RELAZIONE TECNICA INTEGRATIVA

La presente relazione viene inviata allo scopo di superare e meglio illustrare le soluzioni in variante che si intendono apportare al progetto al fine di superare le osservazioni recepite da incontri informali con alcuni degli Enti coinvolti e dalle Osservazioni del MiBAC D.V.A.REGISTRO UFFICIALI I.0014909.11-06-2019.

- 1) - eliminazione della gradonata e dei servizi igienici in area interessata da vincolo archeologico;
- 2) - eliminazione blocco interrato retro stalle contenente servizi igienici e locali tecnici vari;
- 3) - riposizionamento dei servizi igienici e locali tecnici in area interrata posta sotto al ristorante esistente "LA VELA";
- 4) - molo di tramontana.

PUNTO 2.

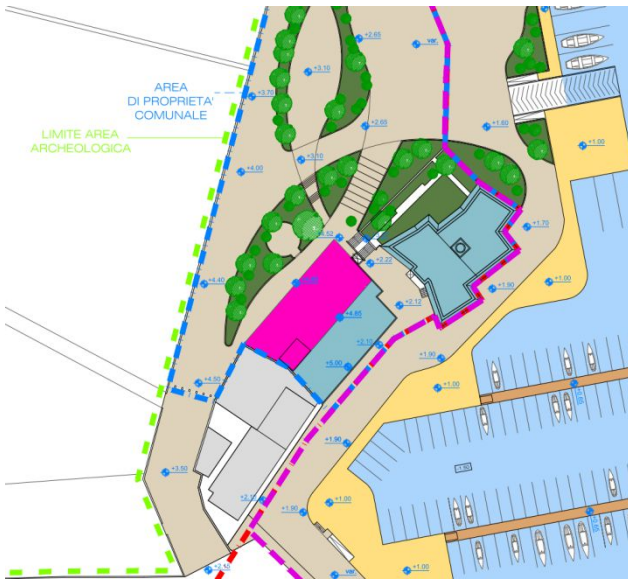
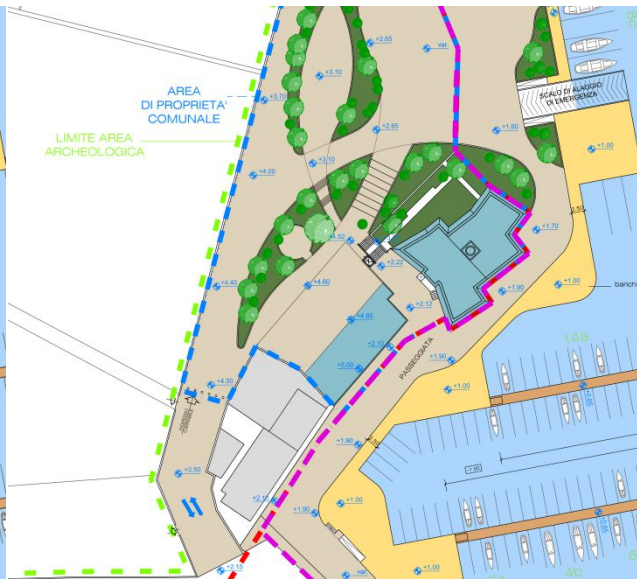
Nel rispetto della vincolistica presente nella fascia in contiguità all'area archeologica vincolata con DDR del 19/06/2003, si propone, in variante al progetto presentato, la delocalizzazione dei servizi igienici destinati ai diportisti e dei locali tecnici.

PIANTA PIANO INTERRATO AREA SERVIZI E LOCALI TECNICI

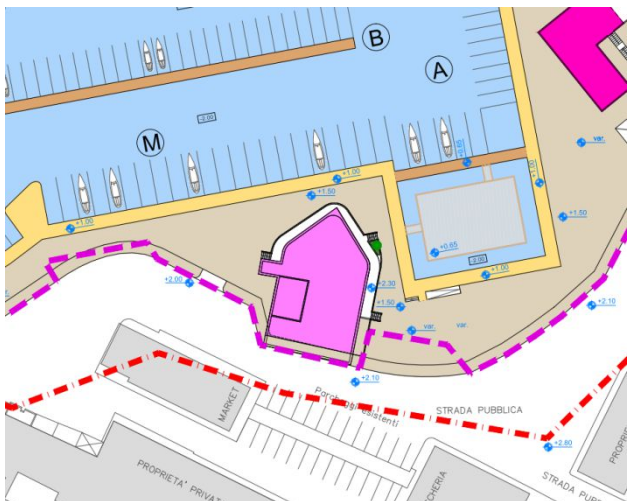
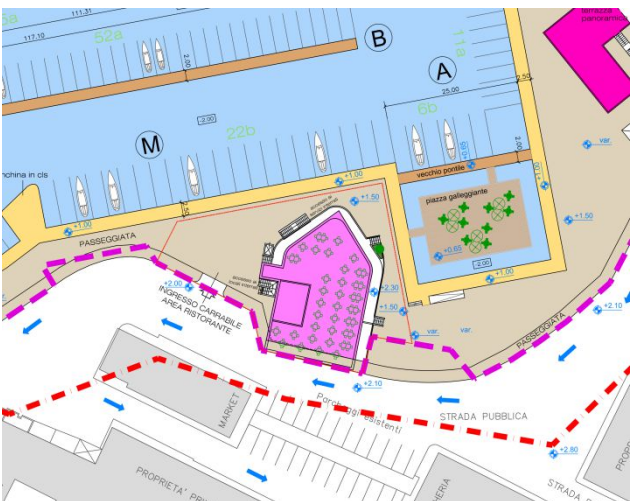
Richiamando l'attenzione ai precedenti punti 1 e 2, la variante al progetto definitivo propone di delocalizzare i servizi e locali tecnici annessi in un'unica area interrata centrale rispetto all'intera area portuale. Pertanto è prevista la demolizione e ricostruzione del ristorante esistente "LA VELA" e lo scavo di un piano interrato al di sotto dello stesso edificio, che sarà utilizzato per collocare tutti i servizi igienici e locali tecnici annessi in un'area completamente libera da vincoli (vedi tratteggio rosso in pianta).

PUNTO 4.

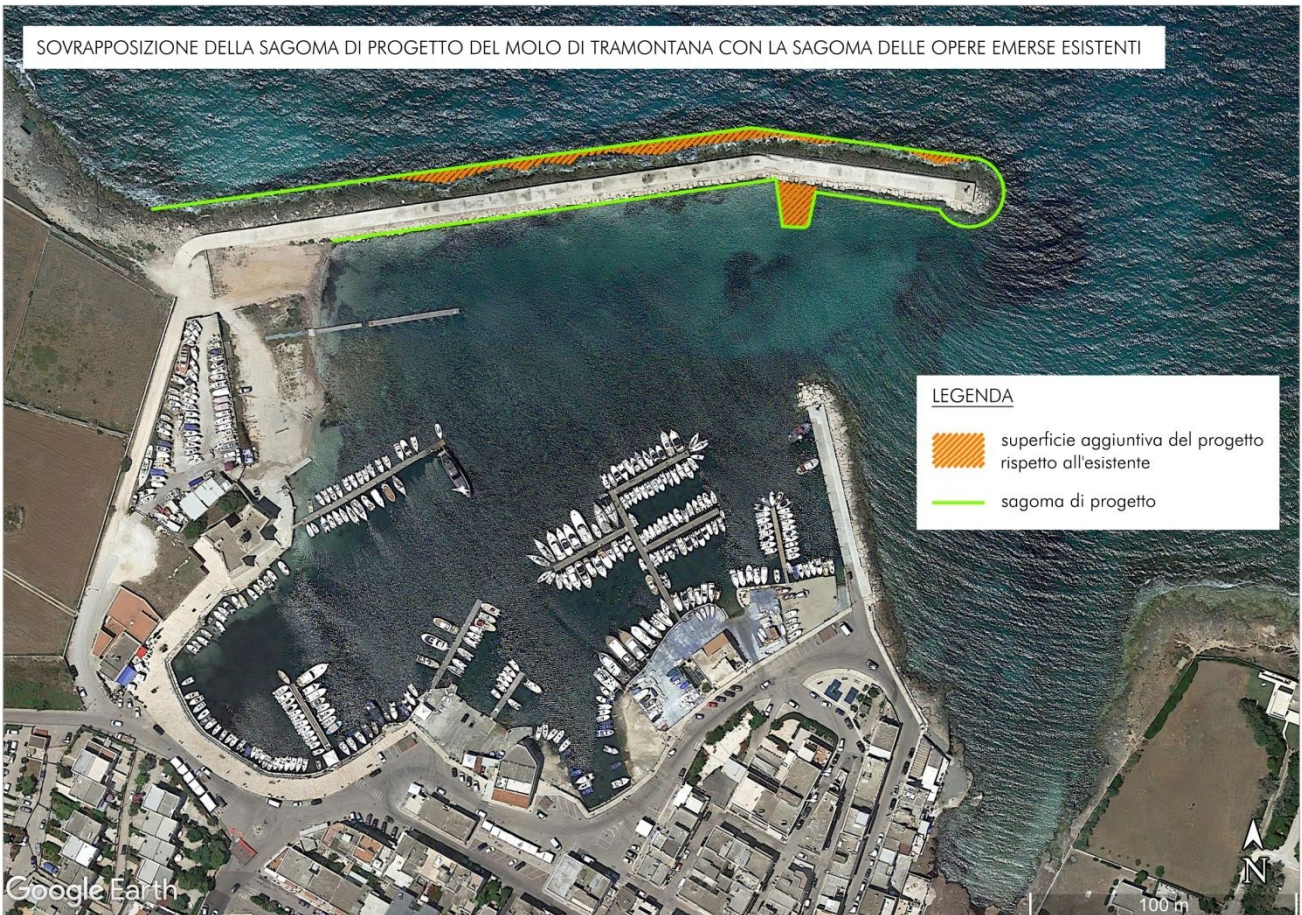
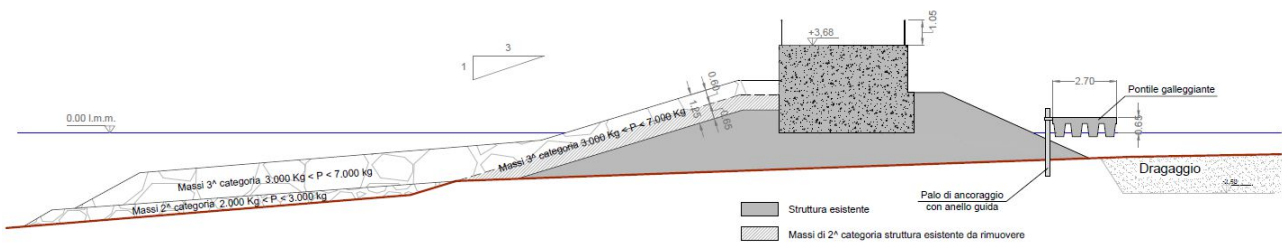
Considerata la necessità di mantenere inalterate le geometrie esistenti e comunque garantire la sicurezza dell'opera di difesa da importanti eventi meteomarinari, è stato previsto il salpamento dello strato superficiale della mantellata esistente e la sostituzione dello stesso con uno strato di massi naturali di 3^a categoria disposti in maniera tale da favorire l'assorbimento del moto ondoso di risalita. In sostanza, quindi, planimetricamente la parte emersa della nuova mantellata avrà lo stesso ingombro della scogliera esistente.

Si veda la sovrapposizione di seguito riportata.

Per assorbire il moto ondoso proveniente dai quadranti settentrionali si è previsto di realizzare una scogliera subacquea (berma) in massi naturali, disposti con una pendenza dolce. Naturalmente, questa scogliera di

Il masso di carico non subirà modifiche dimensionali e non verrà realizzato il muro paraonde lato mare, pertanto la quota del piano di calpestio del molo di sopraflutto resterà pari a +3,68 m sul l.m.m.. Inoltre, al fine di garantire la massima sicurezza della passeggiata lungo il molo di sopraflutto è stata prevista l'installazione di due ringhiere di protezione ai lati del molo di altezza pari a 1,05 m.
